## Kvalitetssikring iht. NVE Kontrollskjema områdestabilitet

Prosjektnr: 41400404	Prosjekt: Uavhengig kontroll Moldjord	
Dato: 12-01-2024	Kvalitetssikrer: JAJE	
Dato: 12-01-2024	Dokumenteier: MAAG	
Dato: 31-01-2024	Prosjekterende: Andrews Omari	
Dato: 31-01-2024	Kvalitetssikrer: Alice Hestad Vie	
Dato: 15-02-2024	Kvalitetssikrer: JAJE	
Dato: 15-02-2024	Kvalitetssikrer: MAAG	
Dato: 18-03-2024	Prosjekterende: Andrews Omari	
Dato: 19-03-2024	Kvalitetssikrer: Alice Hestad Vie	
Dato: 05-04-2024	Dokumenteier: MAAG	
Dato: 10-04-2024	Kvalitetssikrer: JAJE	
Dato: 23-05-2024	Prosjekterende: Andrews Omari	
Dato: 23-05-2024	Kvalitetssikrer: Alice Hestad Vie	
Dato: 28-05-2024	Dokumenteier: MAAG	
Dato: 30-05-2024	Kvalitetssikrer: JAJE	
<p>Relevante kontrollpunkt og evt. kommentar:  <i>Uavhengig kvalitetssikring iht. NVE Veileder 1/2019.</i>  <i>Tekst i kursiv er kontrollpunkter.</i>            Vanlig tekst er NIRAS sine kontrollbemerkinger.            Prosjekterende kan svare/legge til sine kommentarer med <b>rødt</b> under hvert kontrollpunkt.  <b>Blå</b> tekst er vurdering/revisjon basert på svar fra prosjekterende (rev 02).  <b>Oransje</b> tekst er svar på kontrollpunkter fra prosjekterende

Figur 1: Totalsonderinger, trykksondering, prøveserier i borepunkt og i dybder hvor det er tatt prøver.

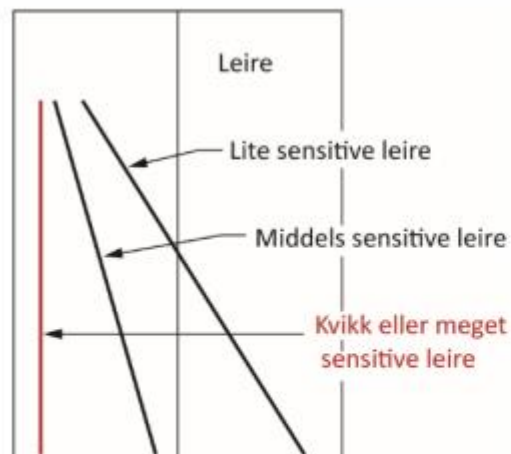
Kontrollpunkt	Kommentar	Kategori	Status
<p>Jordparametere</p> <ul style="list-style-type: none"> <li>- Tolkning av kvikkleire</li> <li>- Prøver</li> <li>- CPTU</li> <li>- Udrenert skjærstyrke</li> <li>- Effektivspenningsparametere</li> <li>- Romvekt</li> <li>- Poretrykksforhold</li> </ul>	<p><i>Fremgår det tydelig om intakt/omrørt konus er utført i henhold til ISO eller NS?</i>        Datarapport angir ISO 17892-6:2017, OK.</p> <p><i>Er det utført NIFS-tolkning på CPTu forsøk?</i>        Brukt SVV-ark, OK.</p> <p><i>Er det utført vingeforsøk?</i>        IR.</p> <p><i>Forekommer utført tolkning av mulig sprøbruddmateriale / ikke sprøbruddmateriale alene med basis i dreiesondering / totalsondering rimelig?</i>        Basert på tidligere erfaringer fra området er det svært utfordrende å basere seg utelukkende på totalsonderinger for vurdering av SBM. Det er stort sett supplert med CPTu'er –</p> <p><i>Er tolkning av sprøbruddmateriale / kvikkleire / ikke sprøbruddmateriale OK? Finnes det en oversiktlig sammenstilling (tabell og plankart?)</i>        NIRAS stiller seg, basert på ovenstående erfaringer, undrende til særlig tolkning av CPTu i borpunkt N10. Det er utført prøvetaking fra 2,5-6 m samt 8-12 m som viser at det ikke forekommer SBM (men det er målt omrørt konus på 1,3-1,4 kPa i flere prøver). Samtidig indikerer CPTu fra Rfu/Nmc-tolkning en del mulige forekomster av sprøbruddmateriale, særlig fra 12-15 m som vi ikke finner vurdert/kommentert noen steder? Se utklipp under.</p>	<p>A</p>	<p>Å L</p>

<p>Grønne rektangler er prøveserier som ikke indikerer SBM mens rød rektangel er prøveserie med påvist SBM.</p> <p><i>SGC: I henhold til veilederen Sikkerhet mot kvikkleireskred har sprøbruddmateriale omrørt skjærfasthet på 1,27 kPa etter ISO 17892-6:2017. Så omrørt konus på 1,3-1,4 kPa i flere prøver er ikke sprøbruddmateriale.</i></p> <p><i>Dette er vi enige i. Poenget med denne kommentaren er, at det er flere prøver som bare akkurat er over grenseverdien.</i></p> <p><i>Vi har ikke tatt prøver for dybde 12-15 m i borepunkt N10 etter en helhetsvurdering av både totalsonderinger, trykksondering, erfaringer og informasjon i borebok fra grunnborer. Vi tok ikke prøver fra 12,0 til 19,5 m selv om trykksondering i borepunkt N10 har indikert mulig sprøbruddmateriale i dybde mellom 12,0-15 m grunnet matekraft for de to totalsonderinger i borepunkt N10 øker med styrken med dybde (Figur 1). Dette er også en indikasjon på at leirmassene ikke er sprøbruddmateriale (Figur 2).</i></p> <p><i>For dybde 12-15m: er enig i, at det er en svak økning i matekraft. Samtidig er økende matekraft utelukkende en indikasjon, og ikke en sikker påvisning og økningen er svært beskjeden. CPTu er derimot i utgangspunktet en mer pålitelig måte for på-/avvisning av SBM.</i></p> <p><i>Labresultater fra prøver i 2,5-6,5 m og 8-12 m har ikke påvist sprøbruddmateriale, hvor totalsonderinger hadde matekraft nesten lineært og hvor 8-12 m har påvist mulig sprøbruddmateriale ved trykksondering. Prøvetaking i dybde 8-12 m i borepunkt N10 er mer representativt for hele dybden fra 8,0-19,5 m og i tillegg er det 8-12 m som virker mer sensitive leirmasser ut ifra de to totalsonderingene i borepunkt N10. Vi har valgt dybder for prøvetaking der massene virker mer sensitive, og det har påvist bare ca. 1 m med sprøbruddmateriale. SGC vet at sikker klassifisering av sprøbruddmateriale kan kun gjøres ved prøvetaking. SGC mener at det ikke er sprøbruddmateriale i dybde 12-15 m.</i></p> <p><i>Det er allerede kommentert at det er påvist mulig sprøbruddmateriale i dybde fra 12-15 m i kap. 5.2 i områdestabilitetsrapporten. I datarapporten står det at trykksondering i borepunkt N10 har påvist sprøbruddmateriale. Det står i områdestabilitetsrapport i kap. 5.2 at «Trykksonderinger i borepunkt N10 har påvist mulig sprøbruddmateriale i dybde 9,5 – 15,0 m, 16 – 17,4 m og 19,9 – 20,4 m og i borepunkt N11 i dybde 5,65 – 6,1 m (Vedlegg 4-5)».</i></p>

<p>Det mangler bare hvorfor at det ikke er tatt prøveserier i dybde 12-15 m. Dette er oppdatert i områdestabilitetsrapport.</p> <p>Det er lagt til argumentasjon for valg og vurderinger, avvik lukkes.</p>		
--	---	--	--

<i>Figur 3: Tolkning av udrenert styrke i borepunkt N11, hvor 2 leirig sandig silt er vist med to forskjellige egenskaper for udrenert styrke.</i>		
--	--	--	--

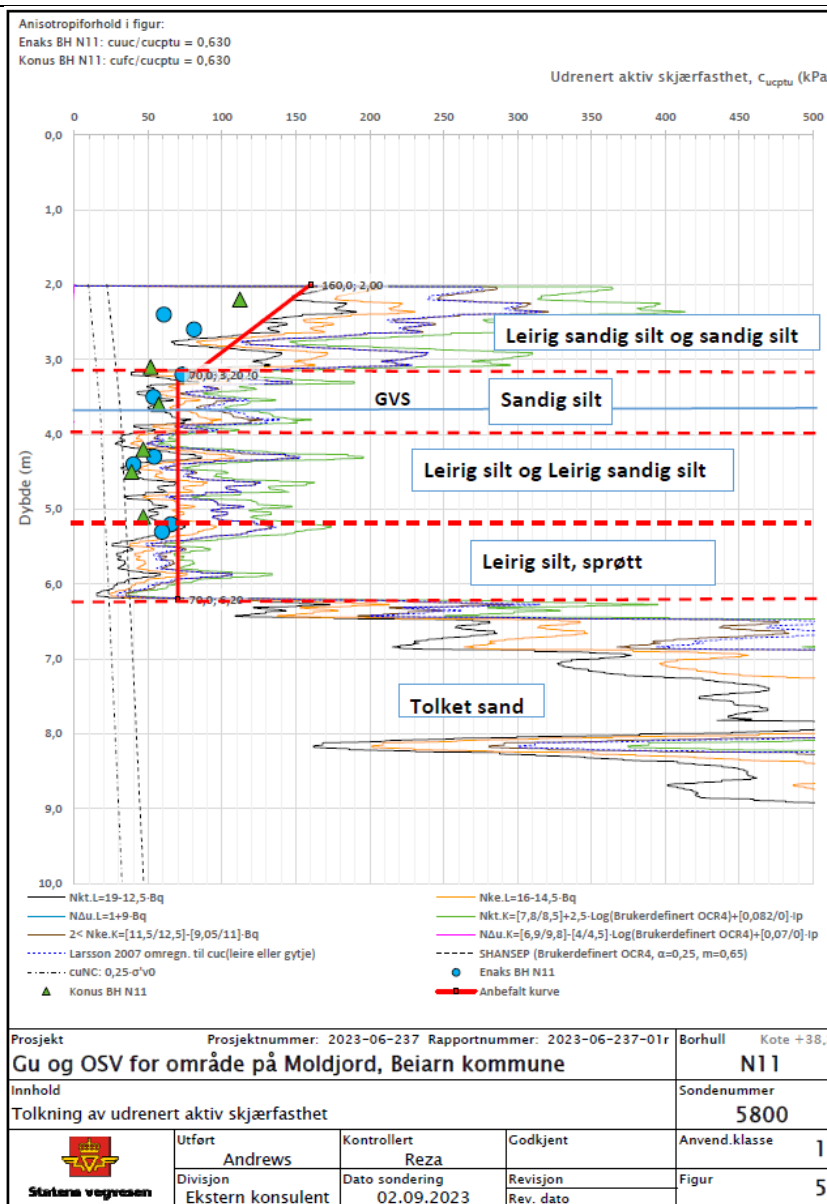
<p>a-phi parametere tatt fra tolkning av CPTu'er og treaks-forsøk fra tidligere utredning i området. Generelt er det noe uklart hva som er lagt til grunn for utledning av a-phi parametere og den relativt store variasjon for disse. For eksempel er det to lag som begge benevnes «leirig sandig silt», der det ene lag har friksjonsvinkel på 24 grader og attraksjon 10 kPa mens det andre har fått 34 grader og <math>a = 5</math> kPa. I tillegg savner NIRAS argumentasjon for enkelte valg. Som eksempel er det vist borhull N11-2 under, der det er tolket en friksjonsvinkel på 33 grader basert på Schmertmann 1978-tolkningen, som er gyldig for vellgradert finsand, mens samtlige andre tolkninger medfører 15-25 grader.</p>		
--	--	--	--

<p>SGC: Hvordan SGC har valgt a-phi parametere er tydelig forklart i «Kap. 9.1.1 Drenerte styrkeparameter» og Tabell 15: Geotekniske parametere som vi har brukt i stabilitetsberegninger. I tabell 15 på Merknad har vi skrevet vedlegg nr. hvor både drenert og udrenert parametere er uthentet fra.</p> <p>Når det leirig sandig silt med parametere (<math>\phi=34</math> grader og <math>a = 5</math> kPa) står det i rapporten at «Leirig sandig silt i dybde mellom 2 – 3,2 m har vist høy omrørt skjærstyrke, <math>c_{urfc}</math> på 3,2 kPa i borepunkt <del>N10</del>(N11) og siltig sand i dybde mellom 0 – 5,6 m har vist høy omrørt skjærstyrke, <math>c_{urfc}</math> på 4,4 kPa i borepunkt E12M. Uomrørt skjærstyrke i både borepunkt N11 og E12M er veldig høy, på ca. 160 – 170 kPa. Vi har tolket denne silten i borepunkt N11 og siltig sand som sterkt overkonsoliderte masser hvor det skal benyttes drenert tilstand for stabilitetsberegning. Vi har benyttet <math>34^\circ</math> friksjonsvinkel og 5 kPa for attraksjon for leirig sandig silt og siltig sand i borepunkt <del>N10</del> (N11) og E12M (vedlegg 3 og 4 (5))». <del>N10</del> er skrivefeil. Det er rettet opp i rapporten. Det skulle vært N11. Vedlegg 4 er skrivefeil. Det er rettet opp. Det står nå Vedlegg 3 og 5.</p> <p>Ved leirig sandig silt med parametere <math>\phi=24</math> grader og <math>a = 10</math> kPa, står det i rapporten: «For leirmasser som ikke er sprøbruddmateriale, er det benyttet <math>23-27,5^\circ</math> friksjonsvinkel og 10 kPa for attraksjon i borepunkter E12M og N10, N11 (vedlegg 3-5))».</p> <p>Selv om korngradering fra lab for borepunkt N11 viser at det er både leirig sandig silt i dybde 2-3,2 m og 4-5 m har ikke dette laget samme egenskaper når det gjelder friksjonsvinkel/attraksjon og udrenert styrke. Se Figur 3 og Figur 4 fra vedlegg 5 for tolkning fra CPTu i borepunkt N11. Det øverste laget av leirig sandig silt er tolket til å være drenerte masser, mens laget av leirig sandig silt i dybde 4-5 m er tolket til å være både drenert og udrenert. Dette er forklart og står i tabell 15 i OSV rapporten.</p>

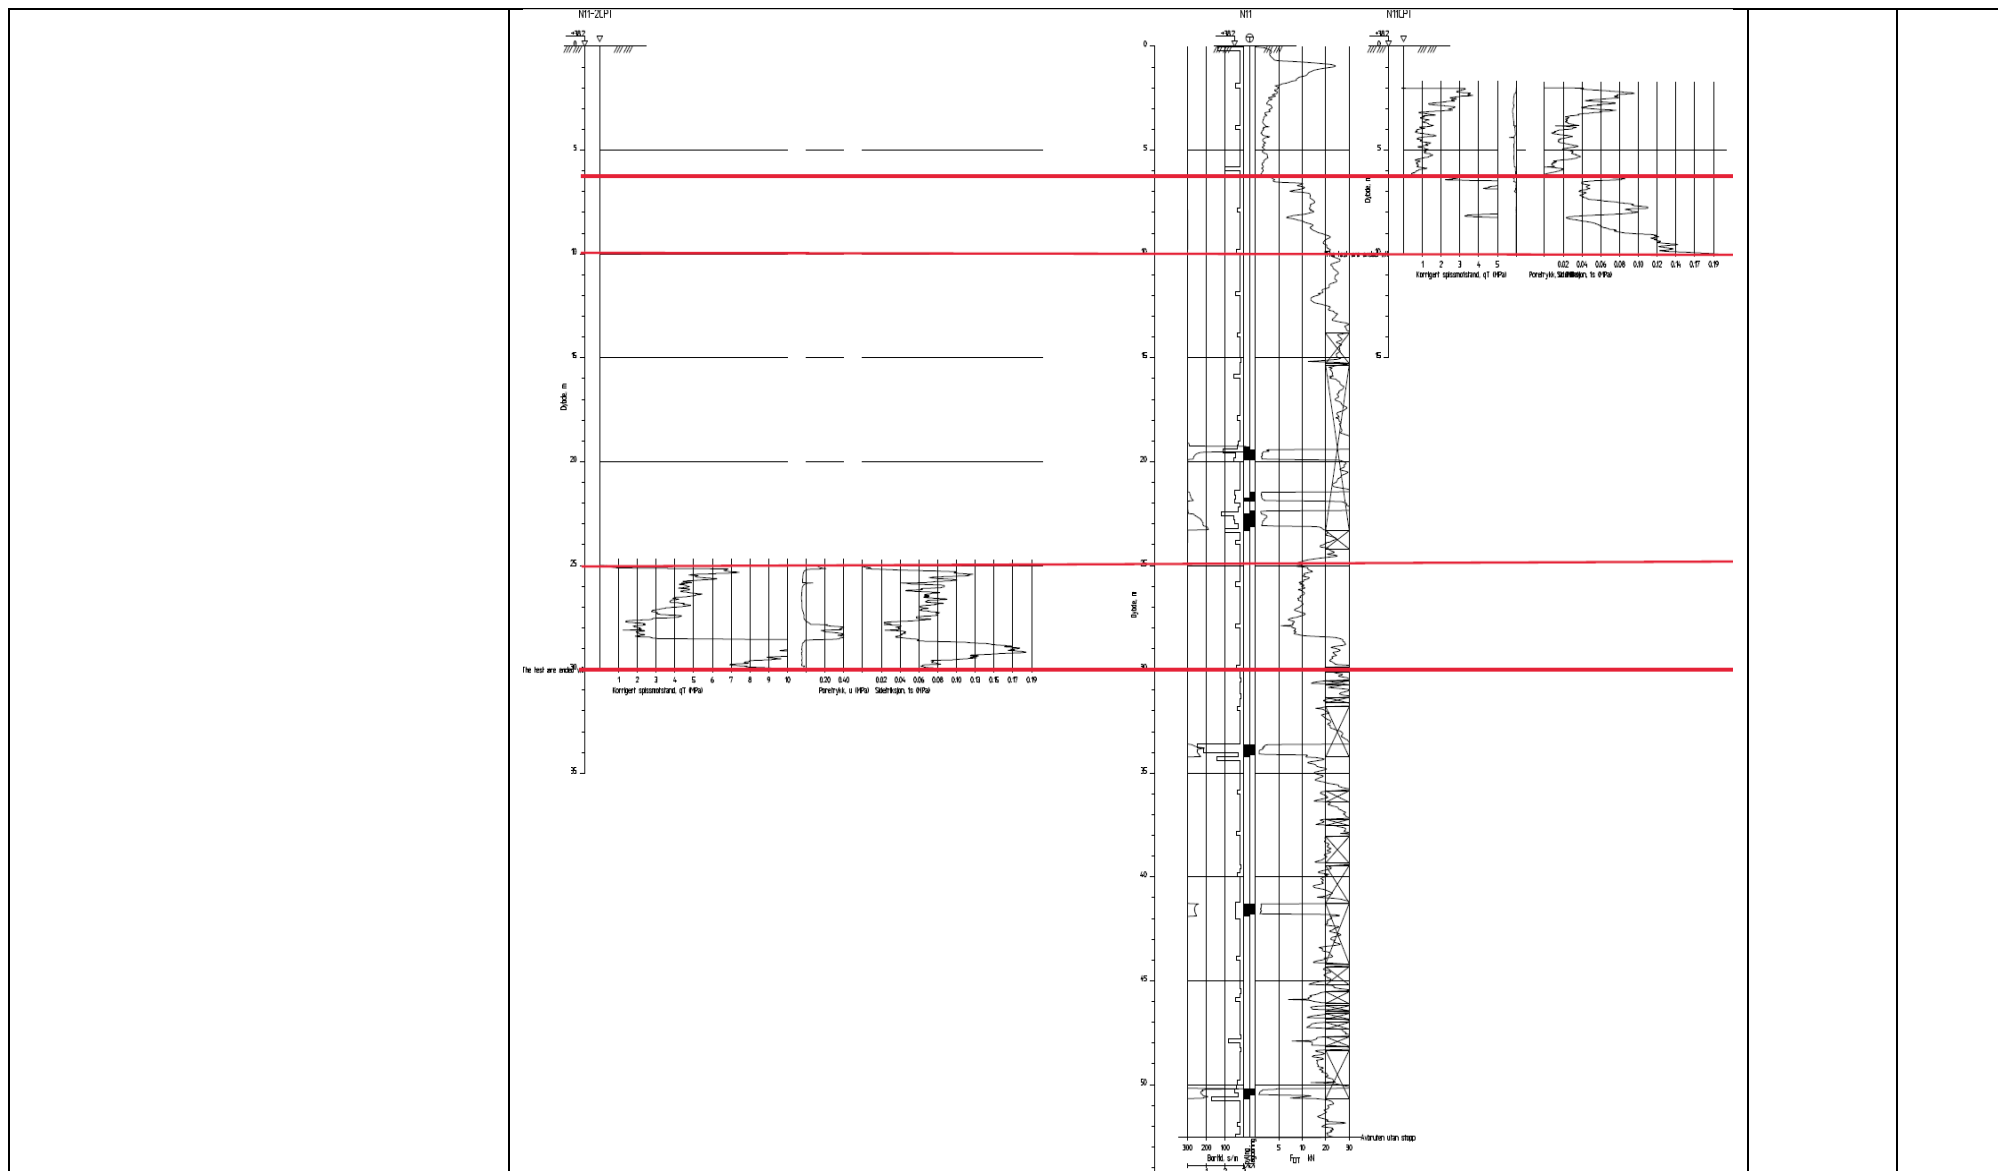
<p><b>Figur 6: Sammenstilling av de 2 trykksonderinger og totalsondering i borepunkt N10.</b></p> <p>Kommentaren er kanskje formulert litt upresis. Det stemmer at det går å finne fram til grunnlag for parametere, men navngivning av lag, kombinert med at tolkning/grunnlag er beskrevet i ren prosa gjør at det er utfordrende for en, som ikke er veldig inne i prosjektet, borer m.m. å følge. Ovenstående var oppklarende, og det anbefales fremover at noe tilsvarende inkluderes i rapporter, med utklipp fra totalsonderinger, CPTu'er osv., og at det ikke er noen mulighet til å forveksle lag (sånn at lagene for eksempel kalles «leirig siltig sand 1/2/3 osv.» etter behov. Dette vil øke lesbarheten av rapporten.</p> <p>På generell basis så mener NIRAS at det er feil å bruke «skjærstyrke» tolkning fra CPTu'er for å argumentere for drenerte parametere. Disse tolkningene er utenfor gyldighetsområdet sitt med en gang de er i et udrenert materiale.</p> <p>Kontrollpunkt endres fra åpent avvik til råd.</p>

*Figur 7: Totalsondering, trykksondering og prøver i borepunkt E12M, E13M og E15 og E17. Det er ikke tatt prøve eller trykksondering i borepunkter E13M, E15 og E17.*

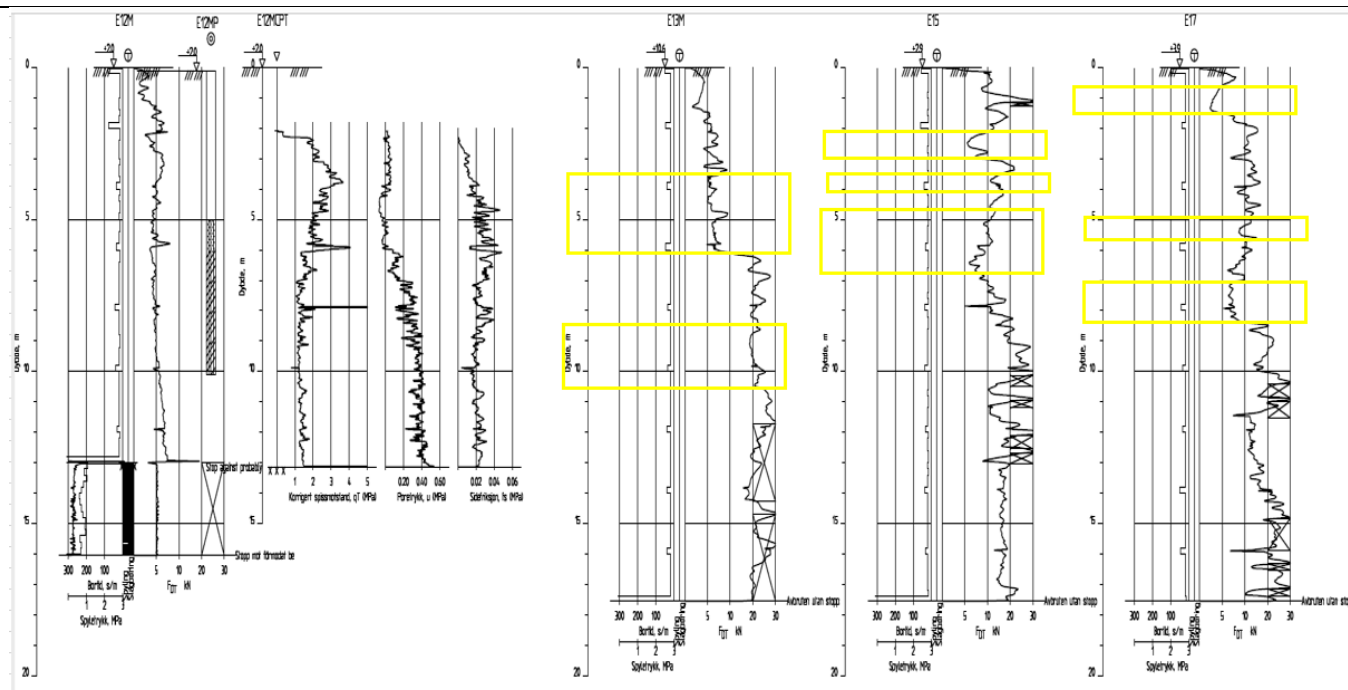
Jevnt over er NIRAS enige i, at mye av totalsonderingsprofilene indikerer friksjonsmasser, men basert på erfaringer fra området vet vi samtidig at det ofte forekommer tynnere lag sprøbruddmateriale mellom lag av friksjonsmateriale. Disse kan være vanskelige å registrere fra totalsonderinger, men gir ofte utslag som det, som vises i E13M, E15 og E17. Vi har gul-merket et utvalg av lagene i figuren over.

Generelt: dersom det ikke er utført undersøkelser som kan på- eller avvise sprøbruddmateriale, eller totalsonderinger åpenbart ikke har lag som kan være kohæsjonsjord mener vi at det må tas forsiktige/konservative valg og antagelser.

Merk at det kan se ut som plassering av borpunkt E13M har forsvunnet fra situasjonsplan i revisjon 2 av datarapporten.

SGC: Det henvises til kap. 5.1 og 5.2 i områdestabilitetsrapporten for tilsvar til kommentarer.

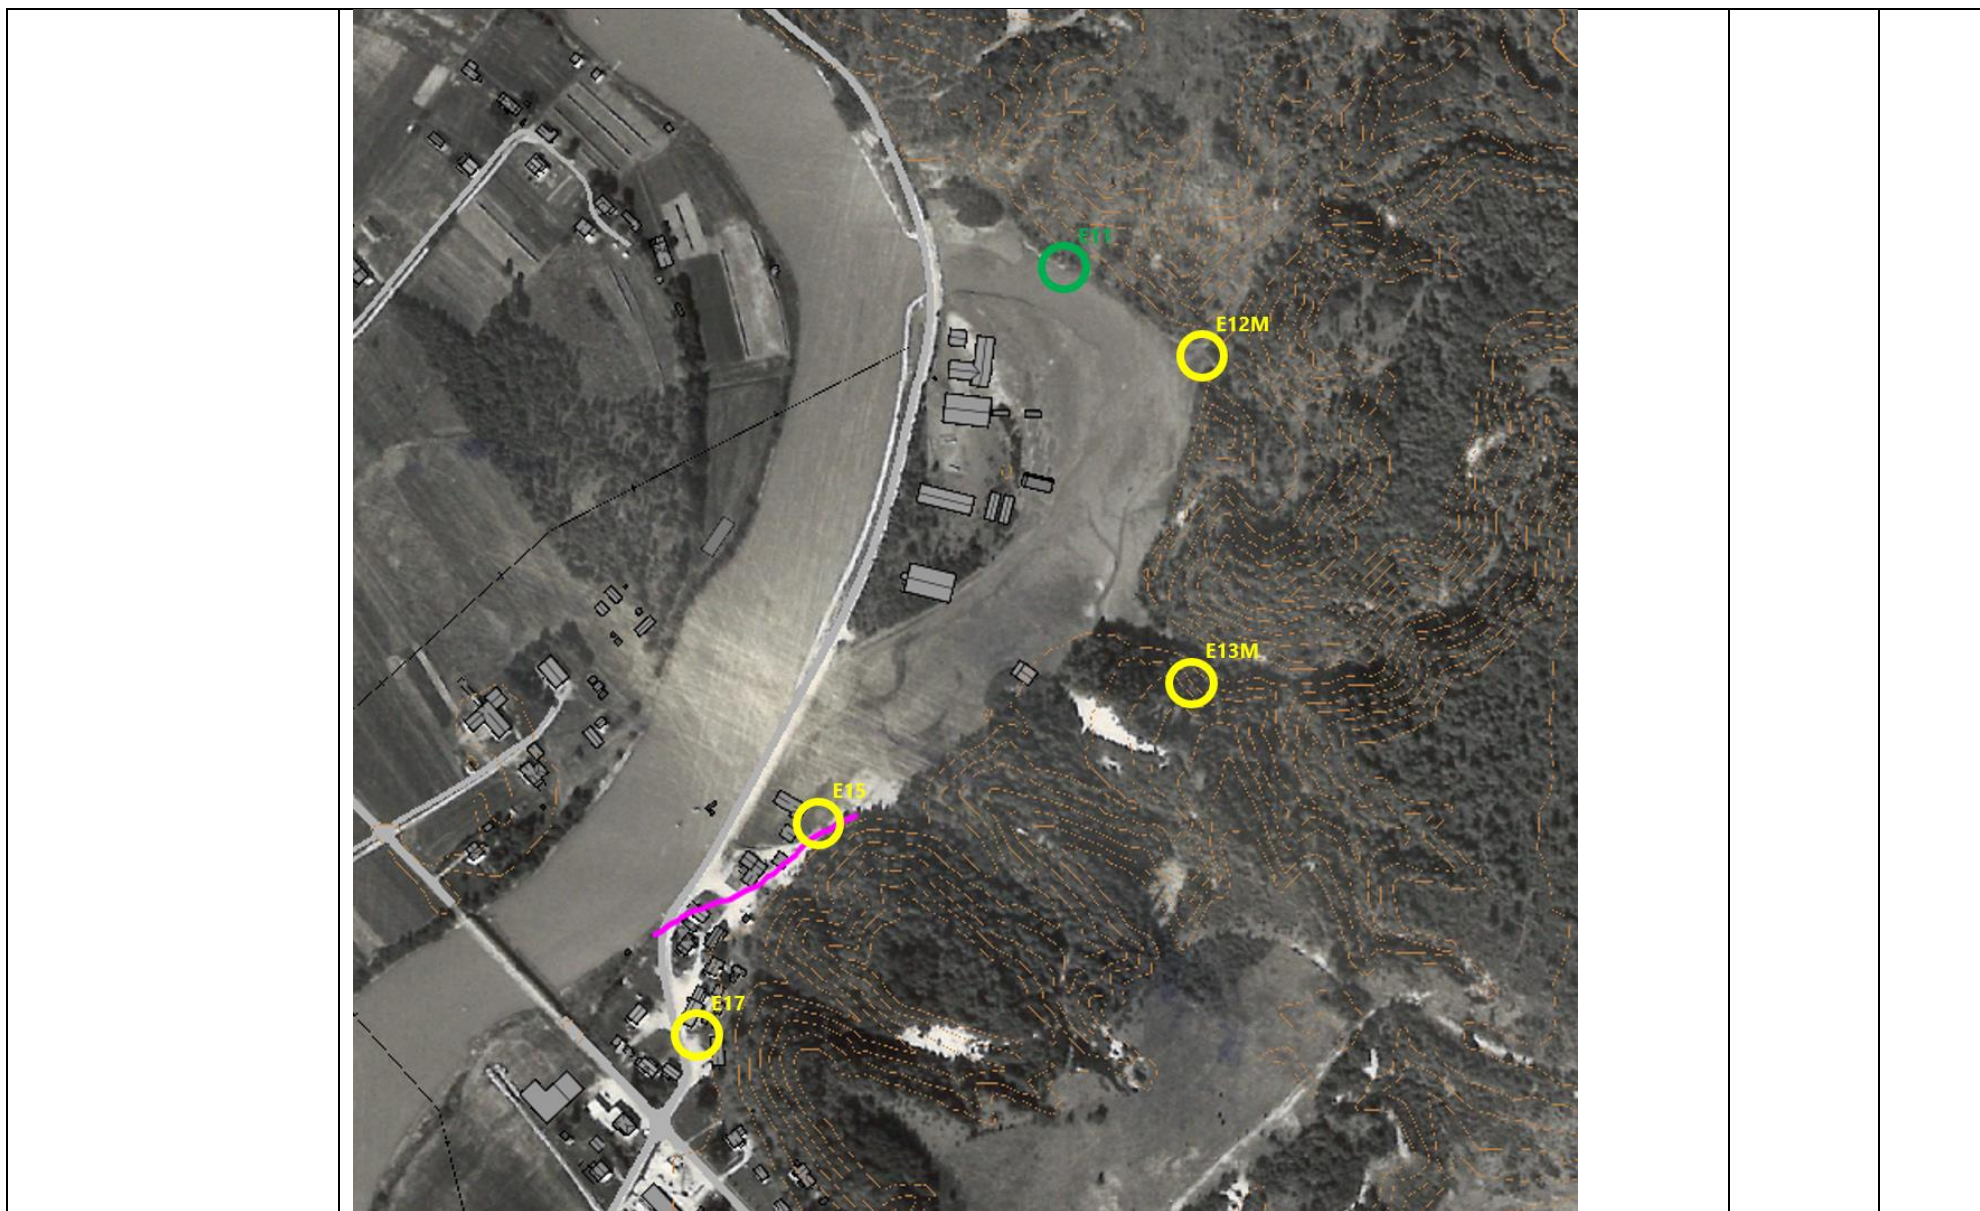
<p>For ovenstående borpunkt argumenteres det med at det er antatte oppfylte masser fra 1950-tallet. NIRAS har tegnet opp plassering av borpunktene omtrentlig på historisk flyfoto mottatt av kommunen 01-09-2023, se utklipp under.</p> <p>Borpunktene E11, E12M og E12 ligger helt i kanten av område som er fylt opp, og oppfyllingshøyden må antas å være begrenset fra elvenivå/kote +0 til +1 opp til dagens terreng på kote ca. +2 til +3, dvs. maksimalt de øvre 1-3 m i disse borpunkt kan antas å være fyllmasser.</p> <p>E13M ligger på kote +10,9 i et område som er uberørt av oppfyllingen og E17 ligger også en god bit sør for det, som er dokumentert fylt opp. Dermed klarer NIRAS fortsatt ikke å se argumenter for, at disse borpunkt friskmeldes. Dersom SGC klarer å argumentere for, at disse borpunktene eventuelt ikke har noen påvirkning på utredet faresone (og tidligere friskmeldte aktsomhetsområder) kan avviket lukkes.</p>

<p>SGC: Det henvises til vedlegg 31, vurderinger av borpunkt E13M, E15 og E17 og oppdatert områdestabilitetsvurderingsrapport for argumentasjon for å friskmelde borepunkter.</p> <p>Argumentasjon er supplert, som diskutert. NIRAS fastholder råd om prøvetaking, spesielt i E13M ifm. eventuell detaljprosjektering, men avvik lukkes,</p> <p>NIRAS savner at SGC forholder seg til/kommenterer på grunnundersøkelser mot sør og elvesletta (N18-N22) da det, ut fra totalsonderinger, er indikasjon på et løst lagret lag med svært lav bormotstand rundt 2-4 m dybde i flere boringer, som ikke er prøvetatt.</p> <p>SGC: som nevnt over, har vi tatt prøver i en av fem posisjoner. Prøver er tatt i borepunkt N22 i dybde 3,5-4,5 m og 5,2-6,2 m som var de dybder som viste dårligst boremotstand i de 5 totalsonderingene. Vi bestilte omrørt skjærstyrke på disse prøvene i labben, hvis de viste tegn av silt/leire. Analysert labresultater viste at det var sandig siltig materiale i dybde 3,5-4,5 m og sandig leirig silt i dybde 5,2-6,2 m. Omrørt skjærstyrke ble ikke analysert av labben da ikke dette materialet egner seg for dette forsøket. Bilder som ble tatt under prøvetakingen indikerer at det bare er friksjonsmasser i både 3,5-4,5 m og 5,2-6,2 m, (se Figur 9-Figur 10). Ifølge boremannskapet var dette var løsmasser av stein/grus, sand av antatt fyllmasser. SGC mener at unntatt i dybde 2,3-2,9 m i borepunkt N18 hvor boremotstand er lav og resten av borepunkter (N19-N22) i dybde 2-4, viser totalsonderingskurver at resten er av friksjonsmasser. I tillegg var SGC i dialogen med NIRAS ved bestemmelse av dybder for prøvetakinger. SGC mener at totalsonderinger (N18-N22) viser bare friksjonsmasser derfor det ikke var nødvendig å ta prøveserier i alle totalsonderinger.</p> <p>SGC bes forholde seg til laget fra 2-3m i N18, som har tilnærmet null bormotstand.</p> <p>Når det gjelder prøver tatt i N22, så må silt (prøvedybde 5,2-6,2m) behandles på lik linje med leire iht. 1/2019.</p> <p>Når det gjelder dialog vedr. undersøkelsene mens disse pågikk så stemmer det, at vi hadde dialog, men det må også påpekes at mange av de totalsonderinger dere tolket som friksjonsmateriale etterspurte vi grundig argumentasjon, nettop fordi vi allerede da var skeptiske til vurderingen.</p> <p>SGC: Det henvises til kap. 5.2 og 7.1 i områdestabilitetsrapporten for tilsvar til kommentarer.</p> <p>Det er nå tatt med argumentasjon rundt punktene ned mot elva og en diskusjon rundt punkt N18 og N22. NIRAS påpeker at dette er en restrisiko. SGC anbefaler supplerende undersøkelser i dette området. NIRAS er enige i, at dette er nødvendig for å ta ned restrisikoen.</p> <p>Som tidligere påpekt er NIRAS sitt inntrykk at NVE heller ønsker at det meldes inn faresoner ved</p>
